2.5 漏水の原因

2.6 漏水防止対策

3. 地下発電所掘削管理システムに関する調査

3.2 基本設計および空洞安定性に関する評価

十三段揚水発電開発計画	
下部調整池 上流締切ダム 平面	
図-2.9	199 年 月 日

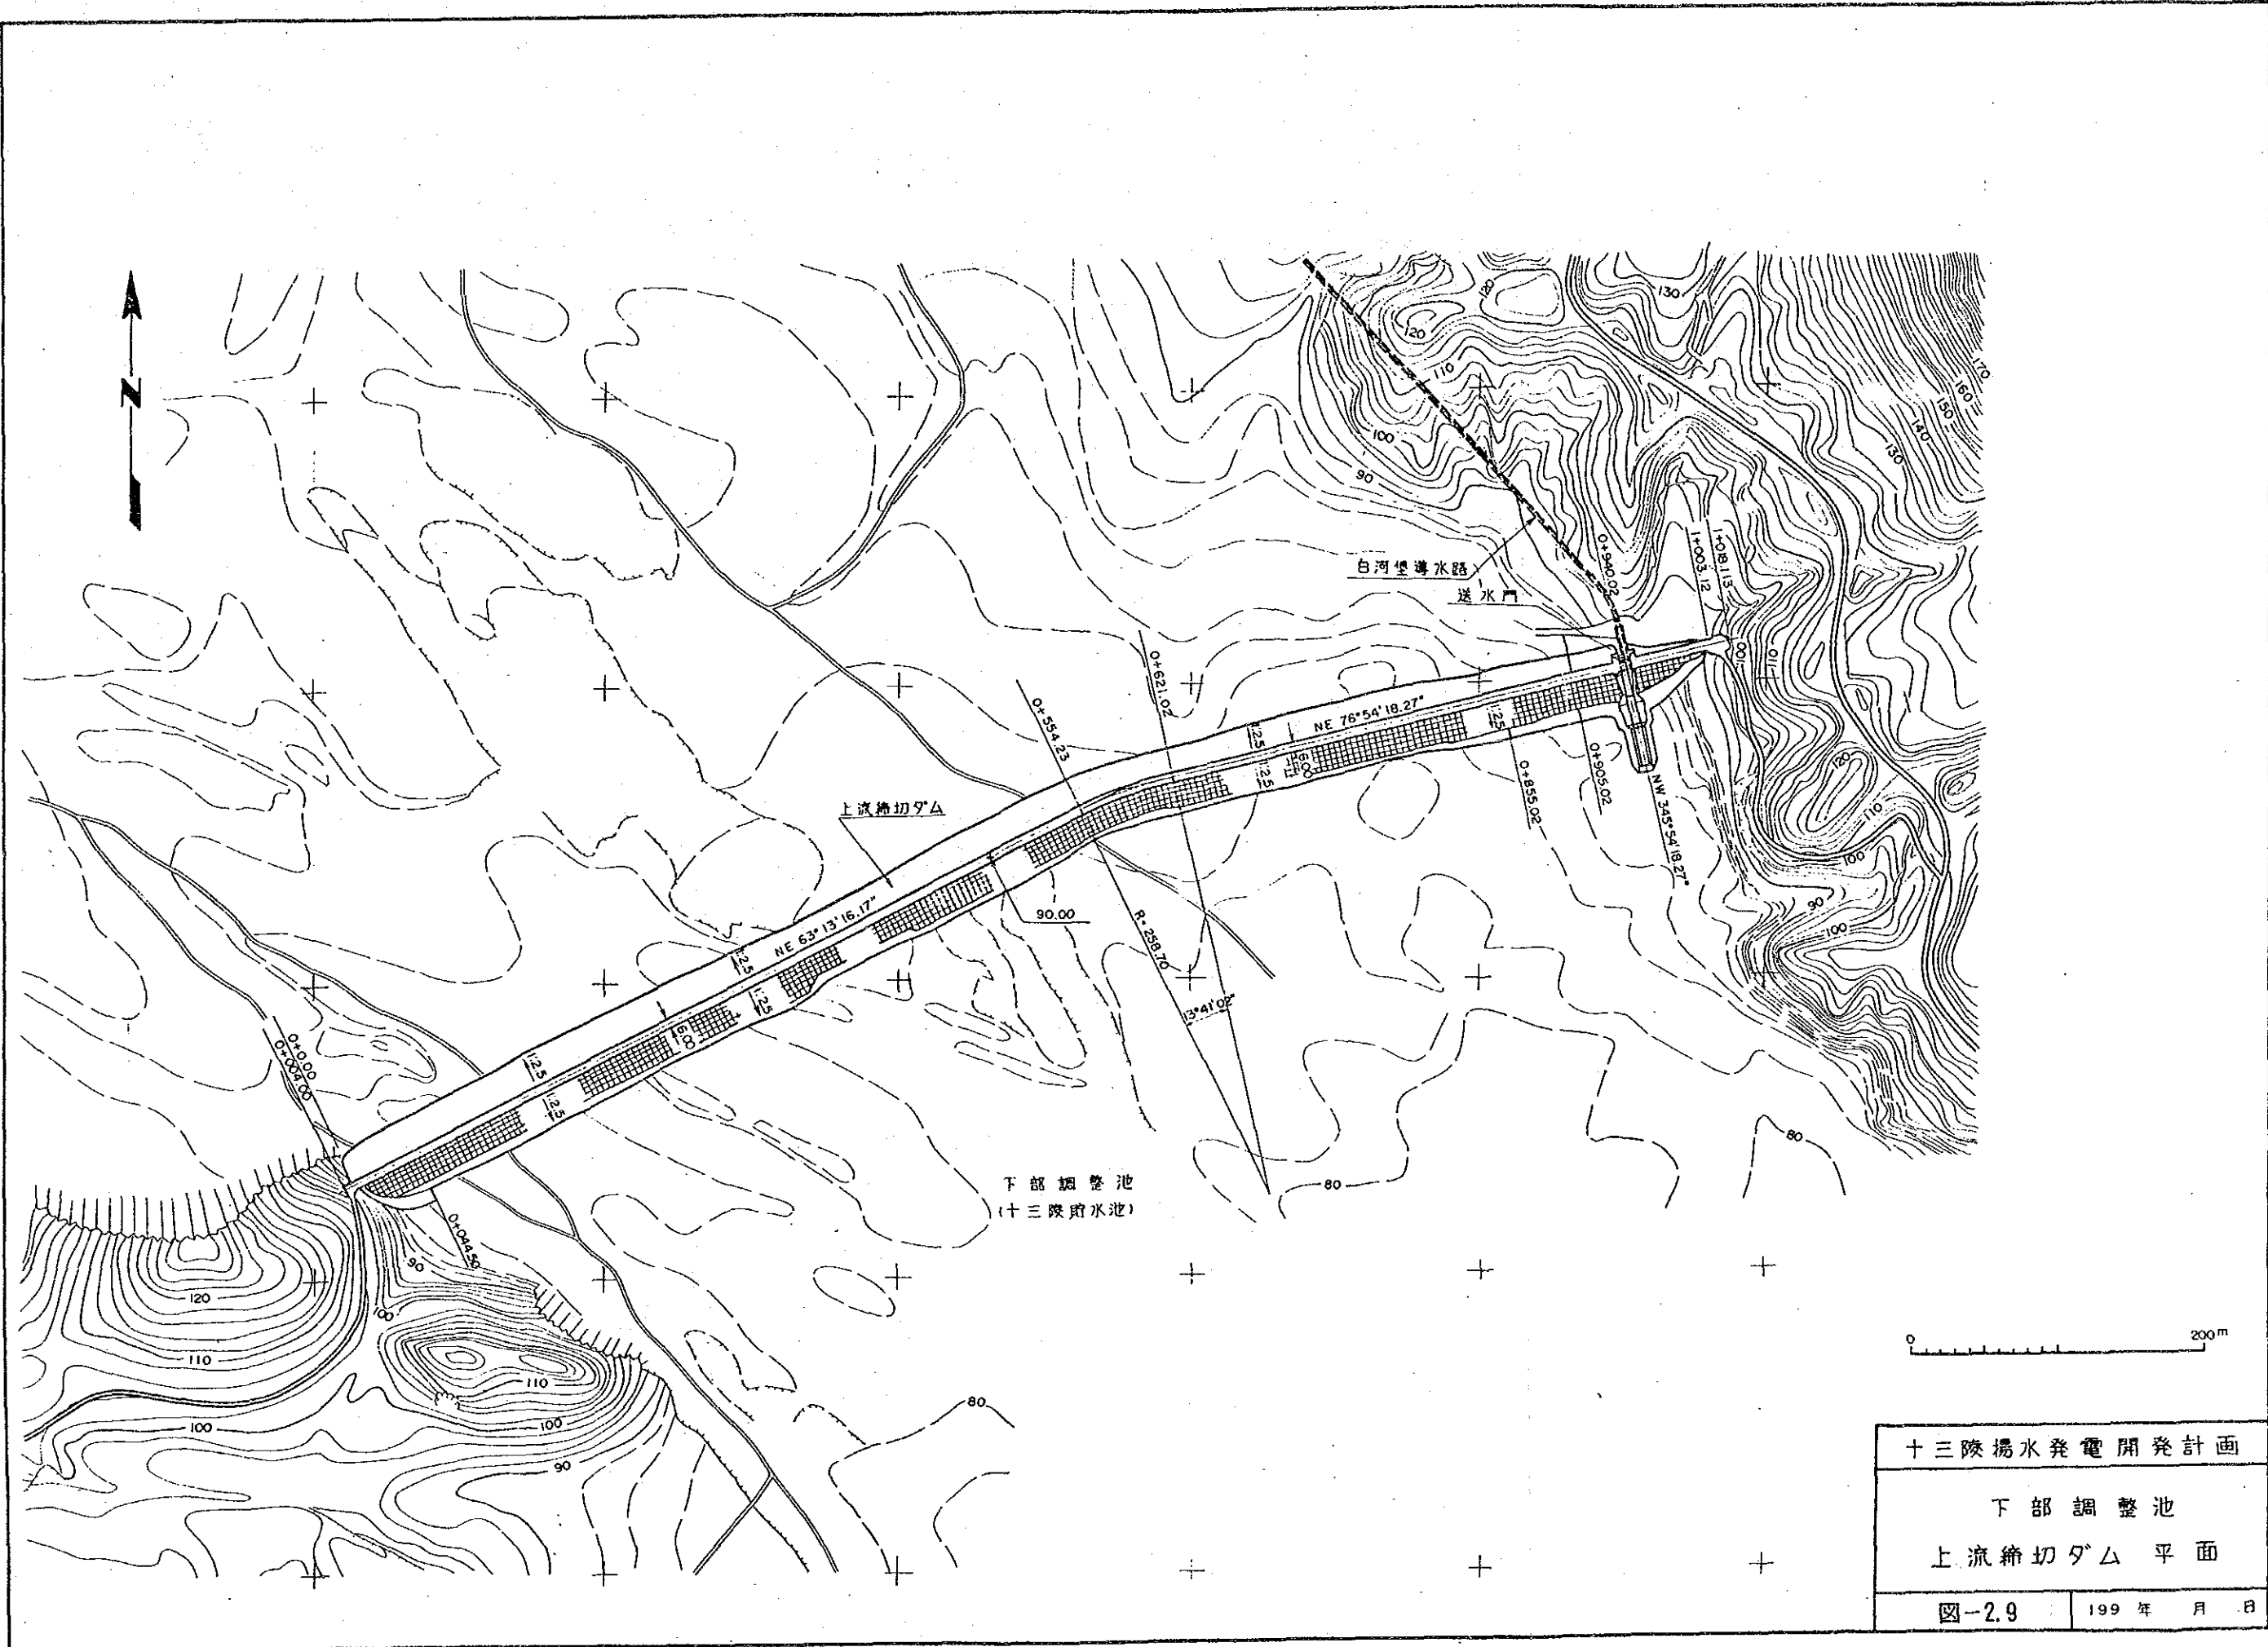
上流締切ダムは堤高9m、堤頂長1,003m、上下流勾配1:2.5のフィルタイプダムで堤体中央部に厚さ60~100cmの鉄筋コンクリート内部遮水壁を設ける構造である。ダムの基礎は60mにもおよび河床堆積層であるため、鉄筋コンクリート遮水壁の直下全面にコンクリート連続地中壁を設けて止水する。また、洪水時には堤頂を越流することを許容させるため、堤体上流面はリップラップ、下流面はコンクリートブロック(1.5×1.5×0.3m)による法面保護工を設けている。(図-2.9、図-2.10参照)

以上、中国側の上流締切ダムの基本設計は堤高も低く、中国での実績もあるので、施工について上記の点に充分注意すれば特に問題はないものと思われる。

図-2.10 199年 月 日

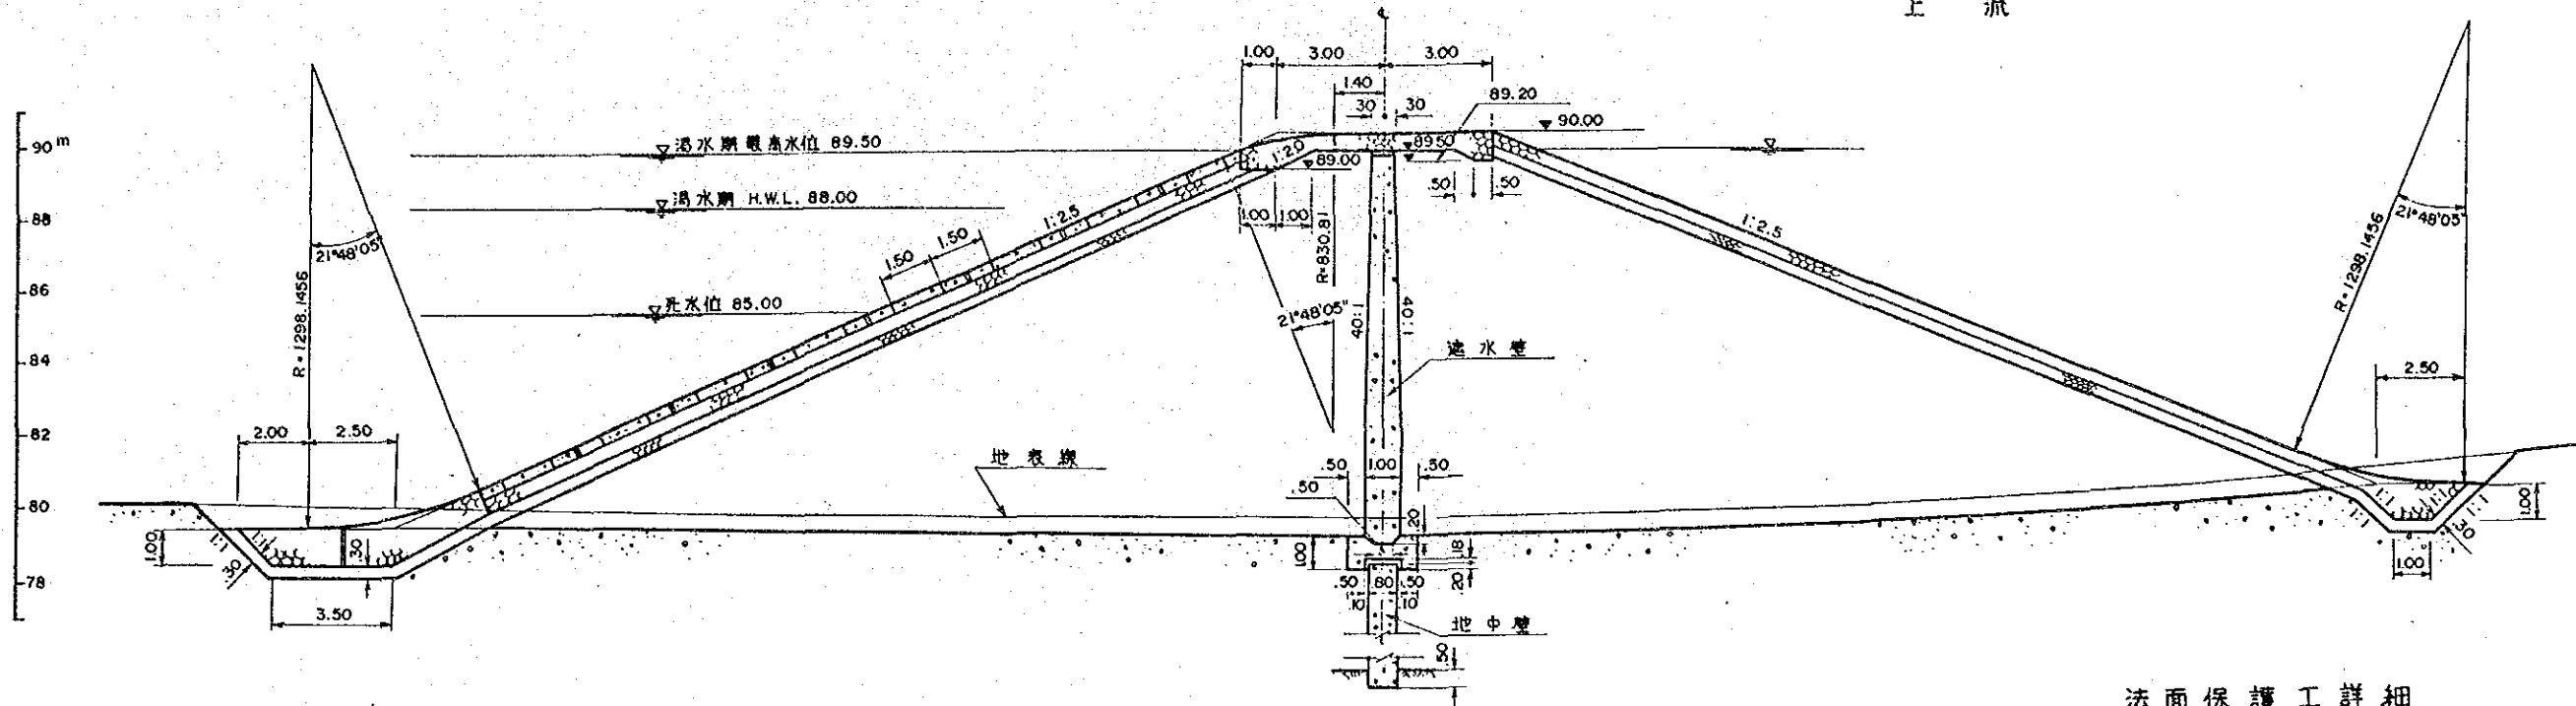
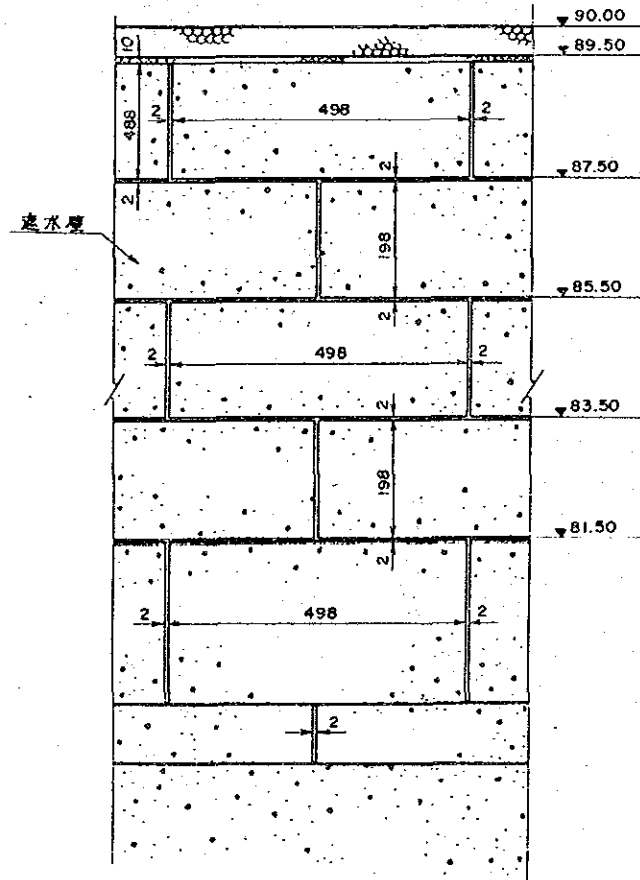
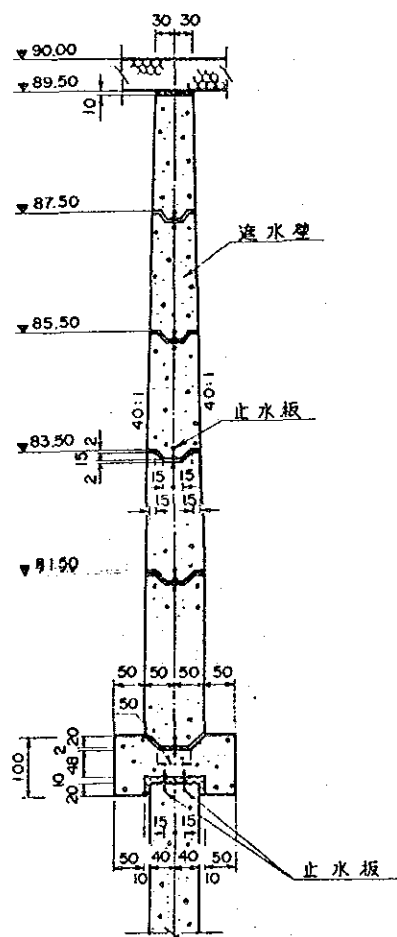
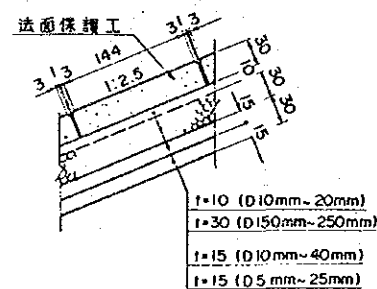
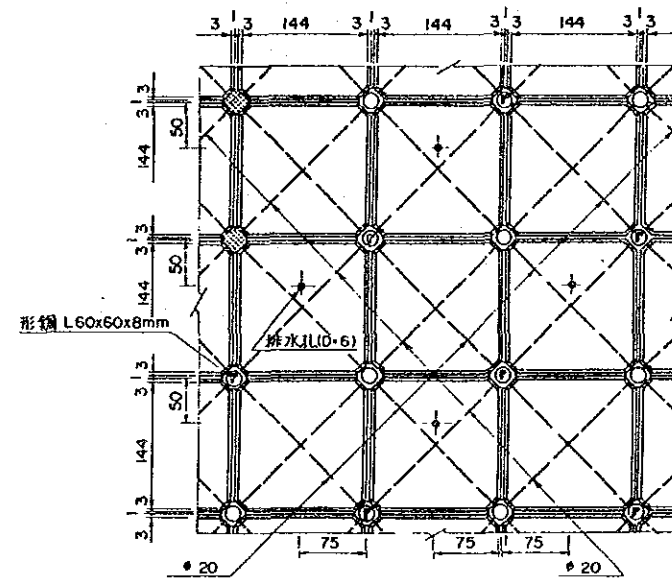
- ① 内部遮水壁にかかる水圧は渇水期には上流側<下流側となり、最大水位差は9 m程度と予想されるが、遮水壁は上下流をロックで締め固めて固定されているので撓みは非常に小さくダム頂の上下流方向の変位は問題にならない。
- ② 洪水時の越流水深は設計洪水量2,200 m³/sの時に1.3mで、越流流速は1.7m/sとかなり遅いため、ダム上下流のリップラップ、コンクリートブロックの押さえがあれば掃流力によるダム表面の破壊は考えられない。

しかし、その頻度は極めて少ないが洪水時にはダム頂を越流タイプであるため、施工に当たっては以下の点について特に注意する必要がある。

— 鉄筋コンクリート内部遮水壁

- ・連続地中壁との継目の部分のコンクリートに不等沈下、とくに基礎の砂礫層表面の十分な締め固め。
- ・遮水壁のコンクリートブロックの継目の処理。

— 法面保護工

- ・堤体の締め固めは勿論、下流側コンクリートブロックの不等沈下が生じないような配慮。
- ・越流時の偏流の原因となる堤体天端の不陸の処理。
- ・ブロック背面のトランジション材の選別。

図-2.11 白河堡導水路略図

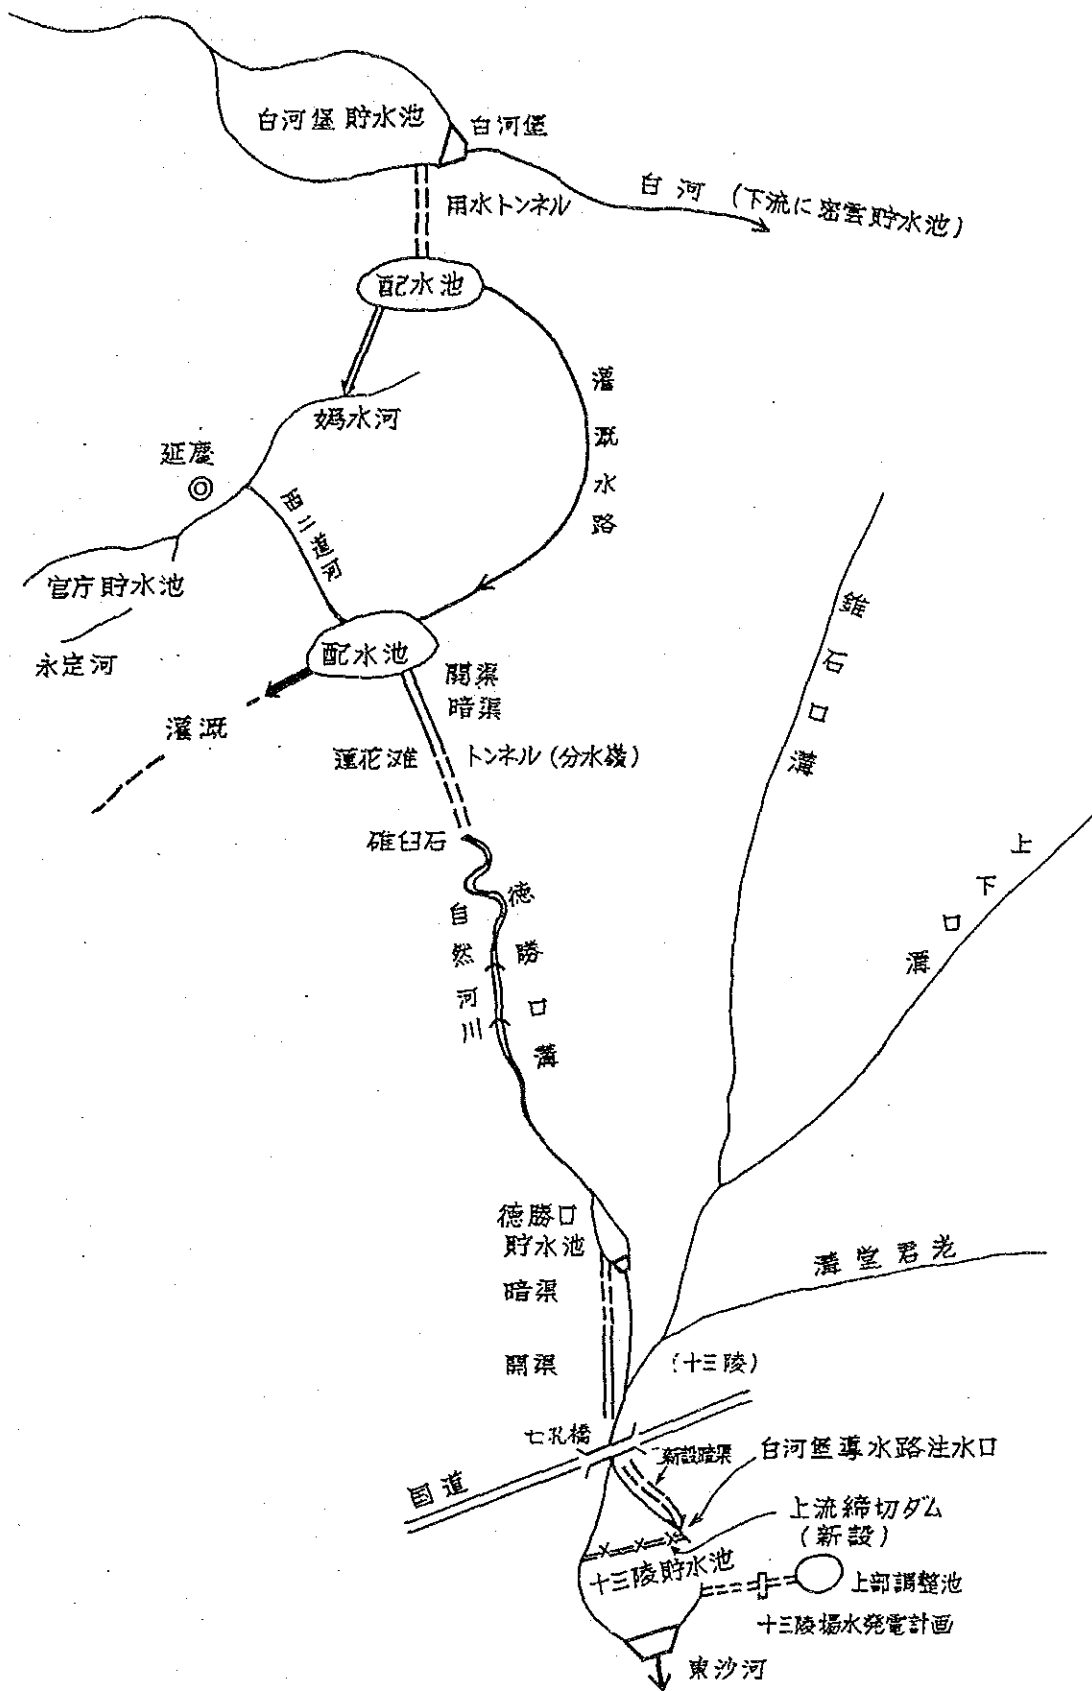
なお、近年のように渇水が続いた場合には、BL. 88m以上に水位を確保するために、白河堡導水路より渇水補給が行われる。白河堡ダムは貯水容量99MCMで年平均流入量6.33 m^3/s を調整する。十三陵貯水池への導水路は最大4.24 m^3/s の導水が可能であり、必要に応じて補給される。白河堡ダム地点の流況から推察すると、渇水量が4.7 m^3/s 程度であり、それに有効貯水容量99MCMの補給を考察すると取水地点において約10 m^3/s まで保証される。(図 2-11 白河堡導水路略図参照)。
